Reparaturlösung: Wassereintritt am Rahmen des SHD

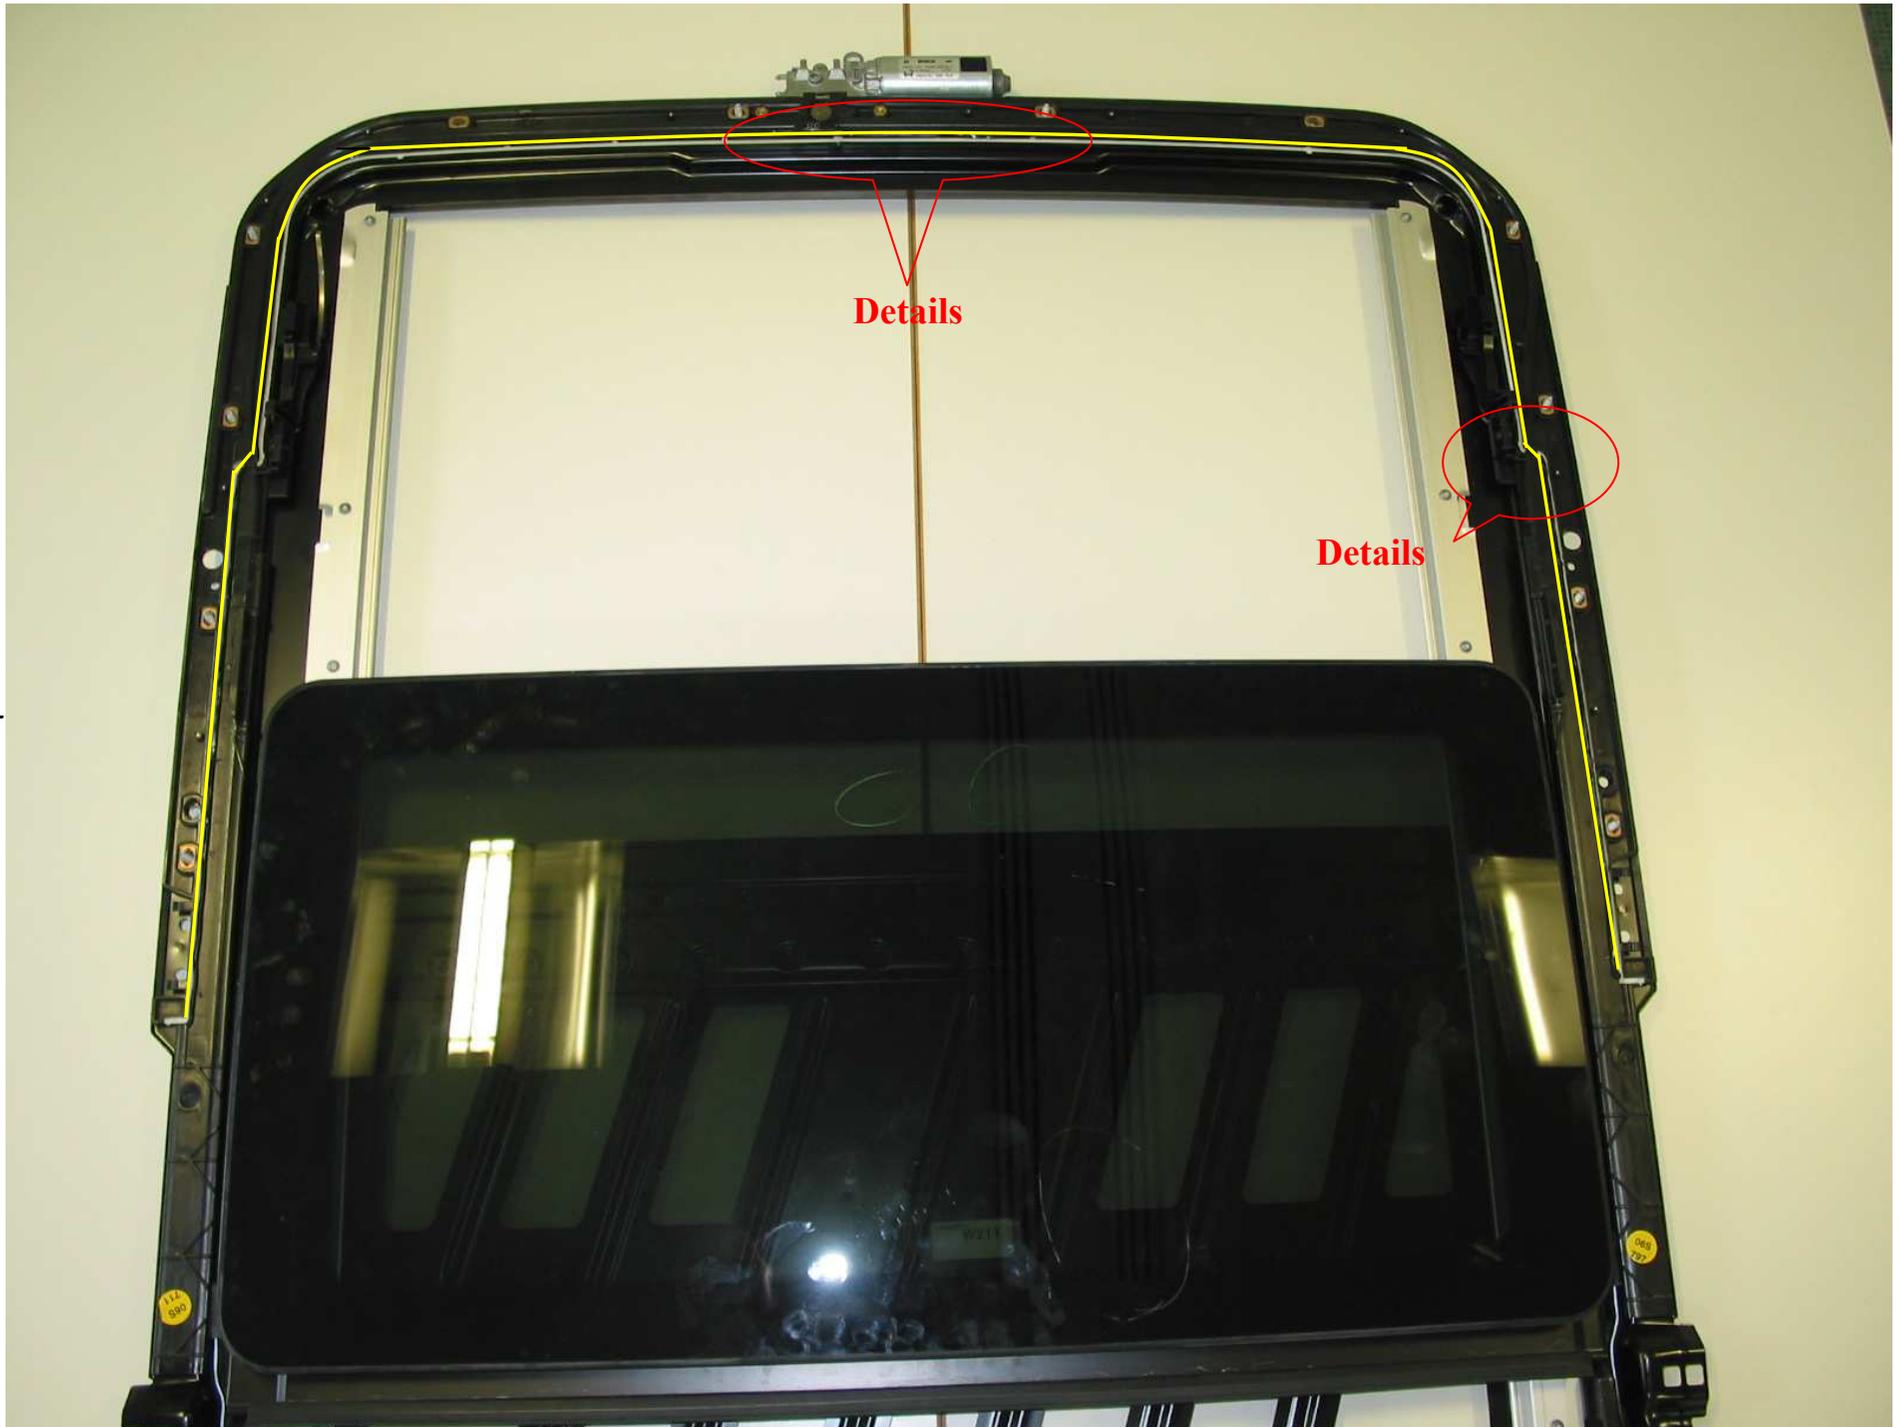
Problem:

Dichtung liegt nicht ausreichend an durch Rohbautoleranzen

Abhilfe:

- SHD-Rahmen ausbauen, Butylschnur auf den SHD-Rahmen nach Vorlage positionieren (gelbe Strichlinie)
- SHD-Rahmen wieder einbauen und Regenprobe durchführen.

Gültig für: 203, 211, 215/220 mit Code 414

Butylschnur Teile-Nr. A 005 989 12 71
